IMPIANTO DI PRODUZIONE DI ENERGIA DA FONTE SOLARE
"ASCOLI SATRIANO MASSERIA SAN POTITO" - POTENZA NOMINALE IMPIANTO FOTOVOLTAICO 47,5 MVA
POTENZA NOMINALE SISTEMA DI ACCUMULO ENERGIA 90 MVA

PROGETTO DEFINITIVO
Id AU 82BKAH2

RICHIESTA INTEGRAZIONI MiTE
PROT. 1318 del 07.03.2022

ELABORATO UNICO INTEGRAZIONI

Area impianto in progetto e aree utilizzate da impianti eolici esistenti nell'AVI di 4 km

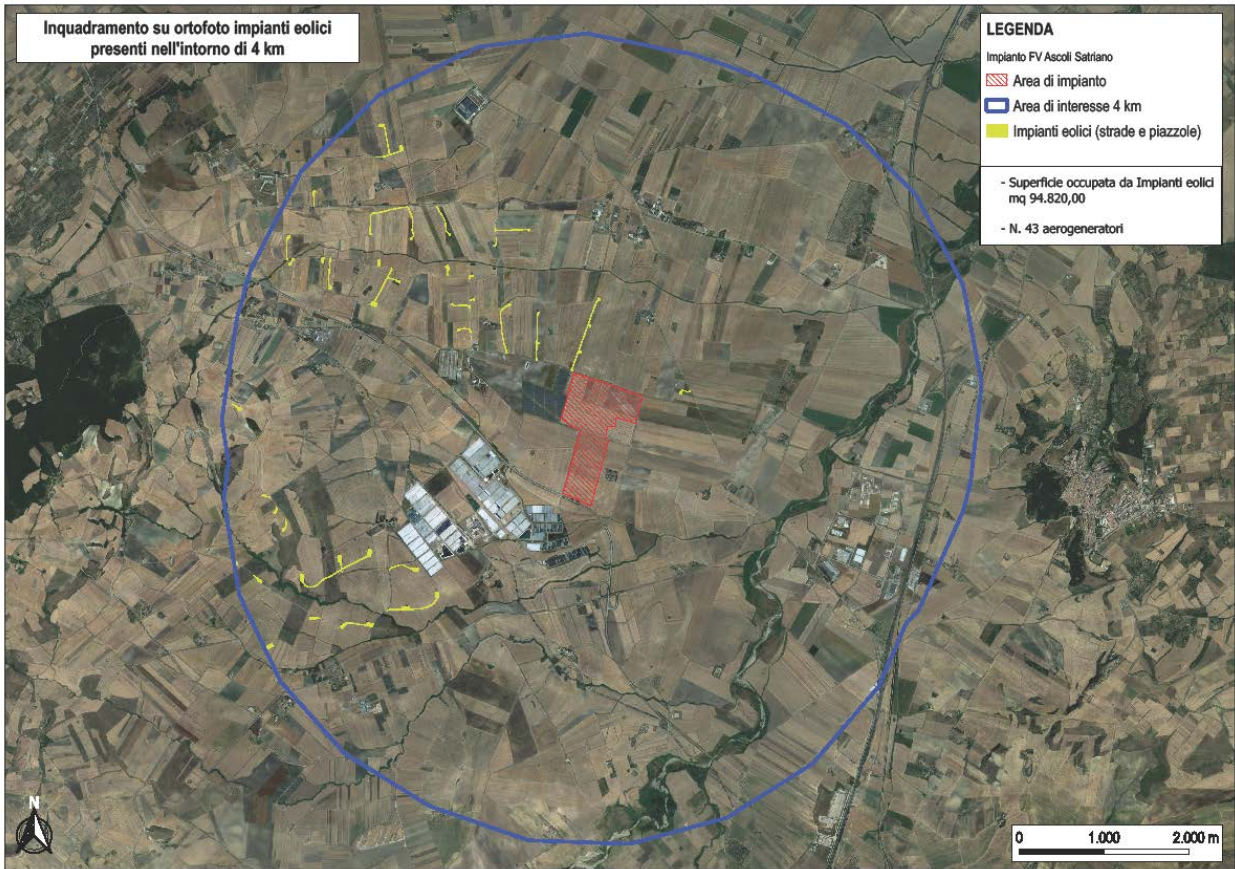
6. Impatto cumulativo relativo al consumo di suolo tra impianti fotovoltaici e impianti eolici esistenti:

Per valutare l'impatto cumulativo relativo a consumo di suolo e sottosuolo prodotto dall'impianto fotovoltaico e dagli impianti eolici è stata fatta una quantificazione dell'occupazione di suolo data dalla presenza di impianti eolici nel raggio di 4 km dai confini di impianto, per poi sommarla alla superficie dell'impianto in progetto e di quelli ad esso limitrofi, e valutare quindi l'Impatto cumulativo sul suolo in termini percentuali.

Gli aerogeneratori presenti nell'intorno di 4 km dal perimetro dell'impianto eolico in progetto sono 43, la superficie da essi occupata comprensiva di plinto di fondazione, piazzola e strada di accesso, è complessivamente pari a 94.820 mq, approssimata a 9,5 ha

La superficie dell'impianto in progetto è pari 723.423 mq, approssimata a 72,4 ha. Dal momento però che l'impianto fotovoltaico si inserisce in un più ampio **Progetto Agrosolare** in cui circa il 65% della superficie recintata sarà utilizzata per scopi agricoli, con coltivazioni annuali alternate di cereali, ortaggi, erbe officinali, leguminose (piselli, favino, lenticchia), peraltro di tipo biologico, **il consumo effettivo di suolo dell'impianto fotovoltaico è il seguente:**

L'impianto fotovoltaico in progetto incrementa di poco meno del 0,4% l'utilizzo del suolo per scopi non agricoli, la superficie complessivamente occupata da altri impianti FER (eolici e fotovoltaico) presenti nell'Area di Valutazione Impatto è inferiore allo 0,5%.

Complessivamente, considerando l'impianto in progetto, gli impianti FER finirebbero per occupare circa lo 0,8% dell'AVI.

Fig. 4 – Punti di osservazione per l’elaborazione delle MIT

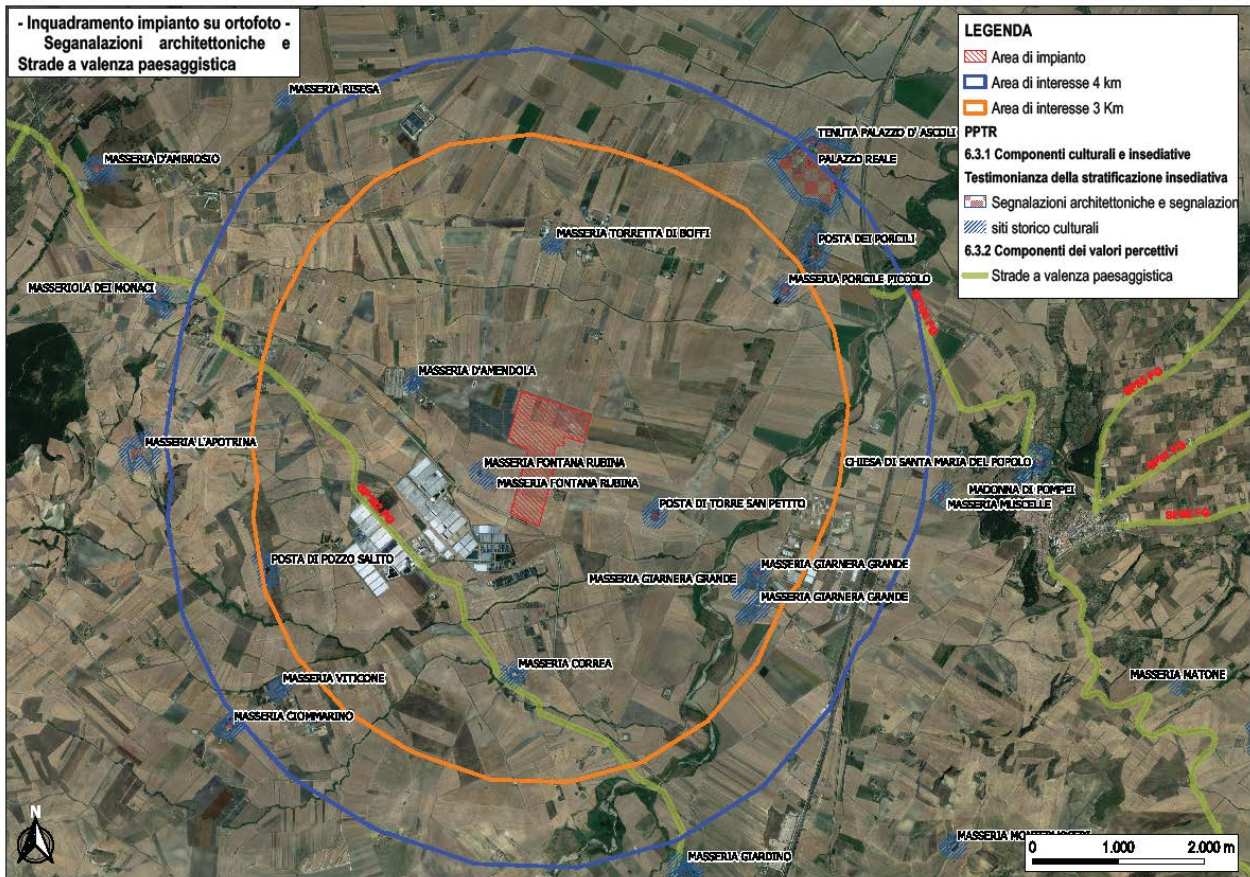
4.1 Posto che l'impianto si inserisce in un'area vasta su cui insistono altri impianti FER, impianti in via di autorizzazione o per i quali è in atto la procedura di VIA (taluni anche dello stesso proponente), si richiede di:

4.1.a Fornire un documento aggiornato che descriva il possibile effetto cumulativo con altri progetti realizzati, progetti provvisti di titolo di compatibilità ambientale e progetti per i quali i lavori di realizzazione siano già iniziati (Regione Puglia Determina Dirigente Servizio Ecologia 6 giugno 2014).

In particolare sono stati individuati quali punti sensibili 8 masserie con Vincolo di Segnalazione Architettonica ai sensi del D.lgs 42/2004 (Codice dei Beni Culturali), entro il raggio di 3km dal perimetro dell'area di progetto, dai quali è stato poi valutato l'Impatto visivo. Su ciascuno dei punti detti, è stato quindi posizionato un ipotetico Osservatore che guarda verso l'impianto. I siti Storico culturali presi in esame sono:

Tratti (in rosso) della Strada a Valenza Paesaggistica SP 102 da cui l'impianto è visibile

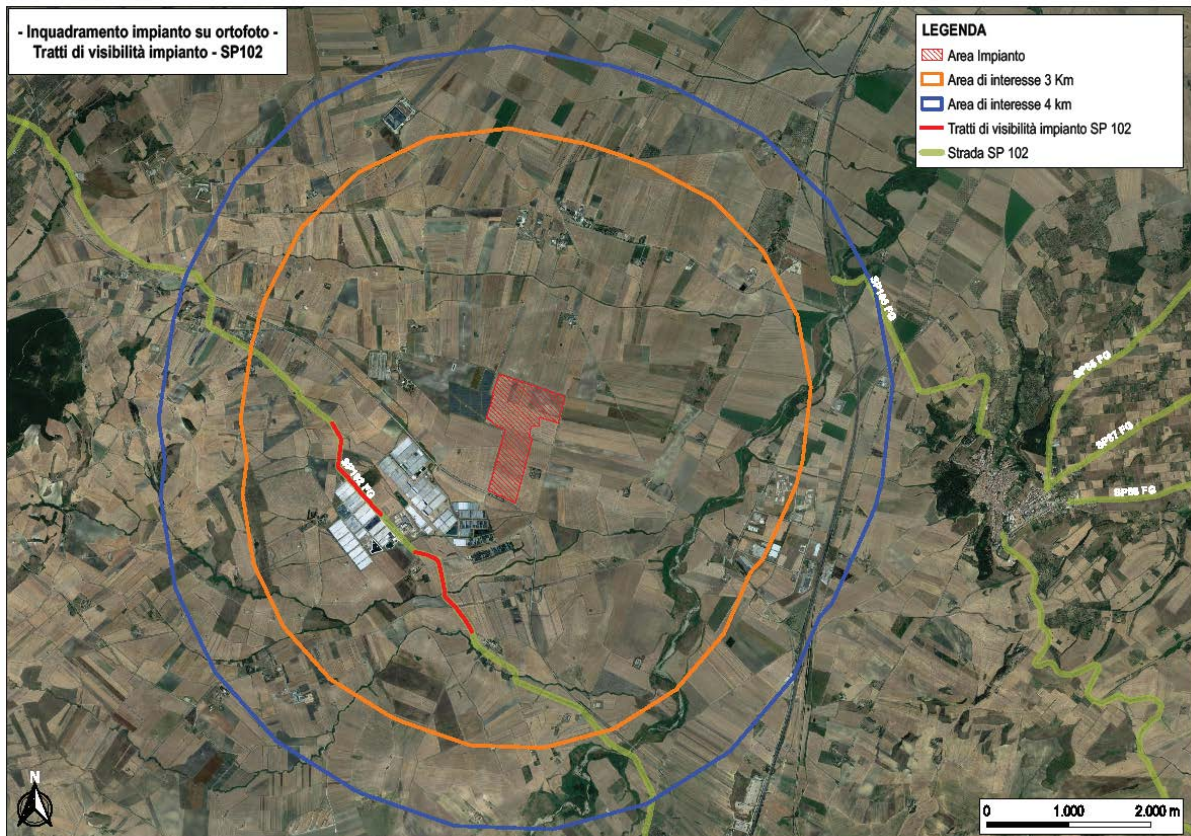
4.1.b Produrre simulazioni e/o fotoinserimenti dell'impianto

Per quanto attiene la visibilità dell'impianto dalla Strada a Valenza Paesaggistica SP 102, dalla analisi delle caratteristiche plano altimetriche nel suo intorno e da sopralluoghi in sito, si è verificato quanto di seguito.

- 1) Nell'ambito dei 4 km del perimetro dell'area di impianto ci sono ampi tratti da cui l'impianto fotovoltaico in progetto non è visibile, poiché la strada è di fatto in trincea ovvero sottoposta rispetto al piano di campagna circostante. E' evidente che in questi punti non si ha alcuna visione panoramica. Nella ortofoto sotto sono indicati in rosso i tratti da cui l'area dell'impianto fotovoltaico è visibile

Fotorendering della siepe perimetrale prevista in progetto - 1

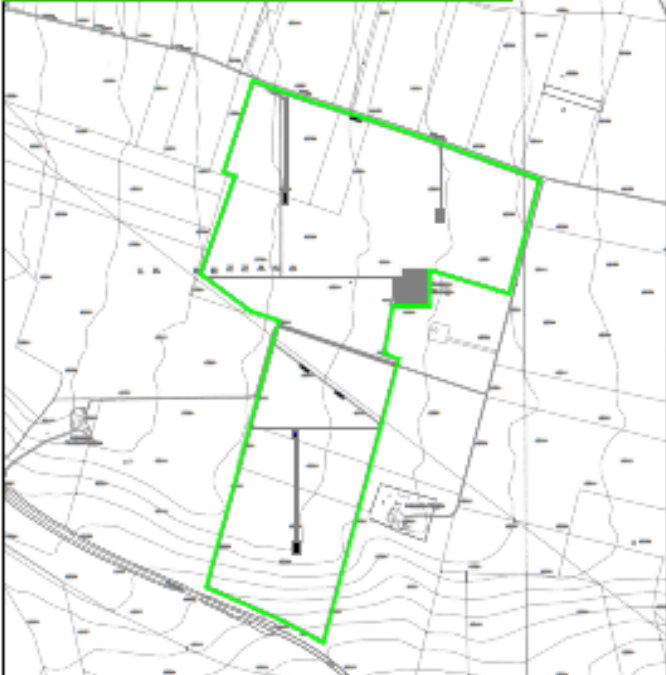
4.2.2 I fotoinserimenti delle siepi di cui al punto precedente

Per quanto riguarda i fotoinserti delle siepi perimetrali si rimanda al seguente documenti in cui la siepe perimetrale è sempre riportata: 82BKAH2_Integraz_MIC01.Fotosimulazioni
Sotto si riporta un fotorendering della siepe perimetrale.

Sezione

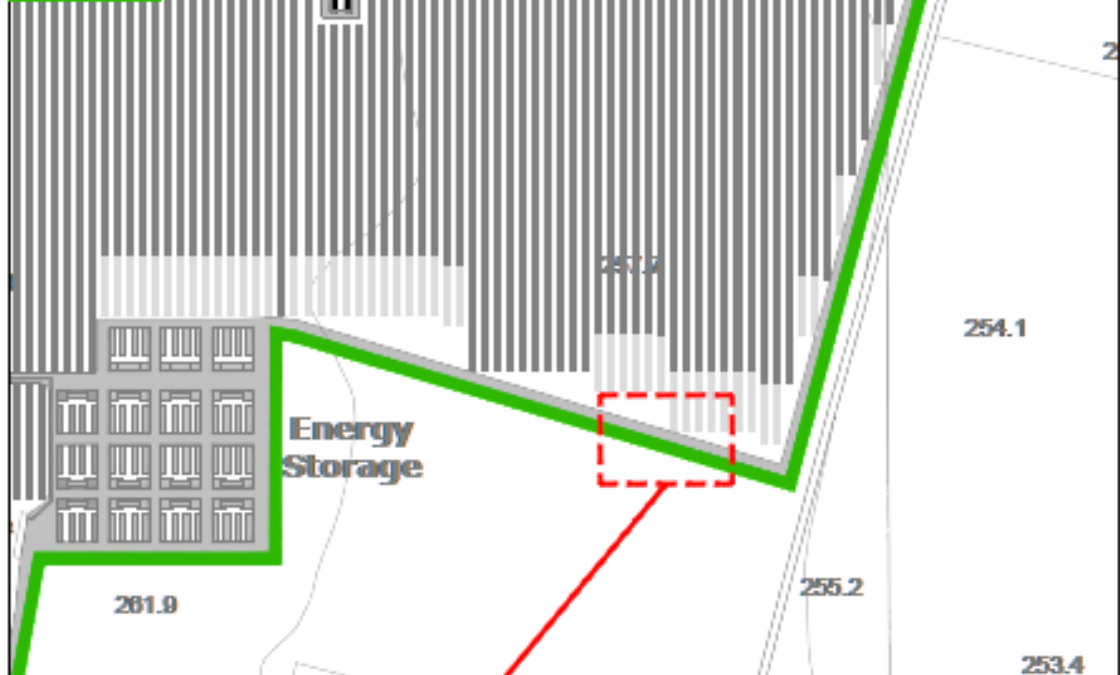
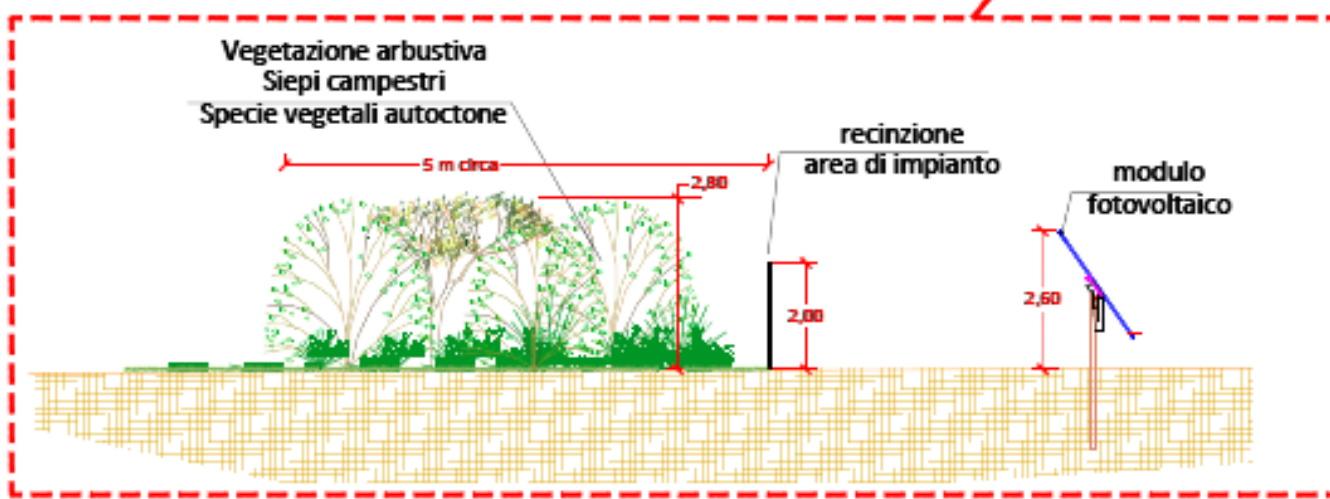
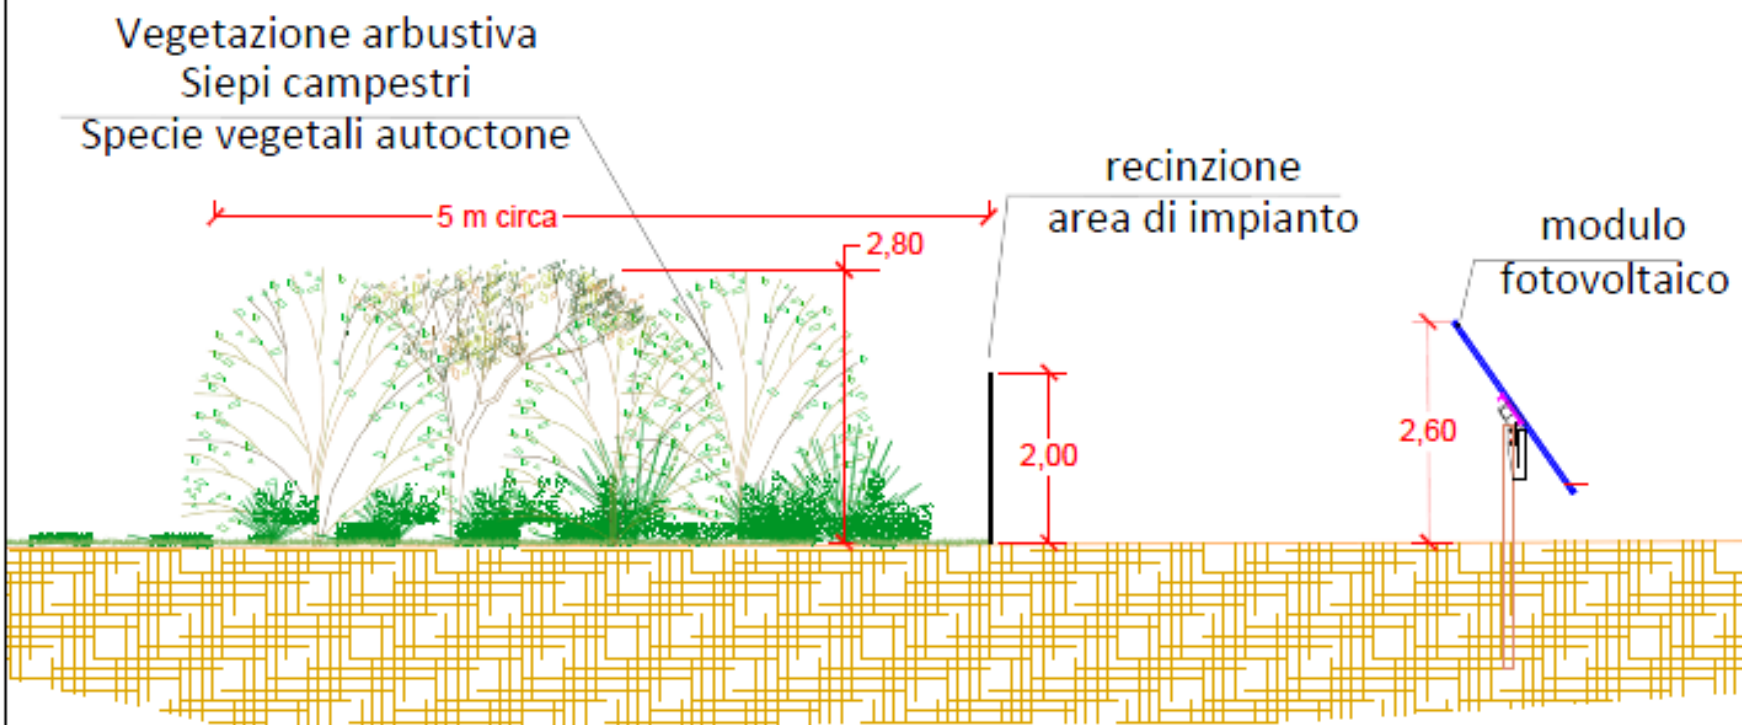
4.2.1 Informazioni dettagliate su estensione, ubicazione e altezza delle siepi perimetrali ed interne previste dal progetto con indicazioni delle specie arbustive da utilizzare. Tali siepi dovranno essere costituite da specie arbustive autoctone assicurando un'adeguata irrigazione fino all'attecchimento delle specie vegetali.
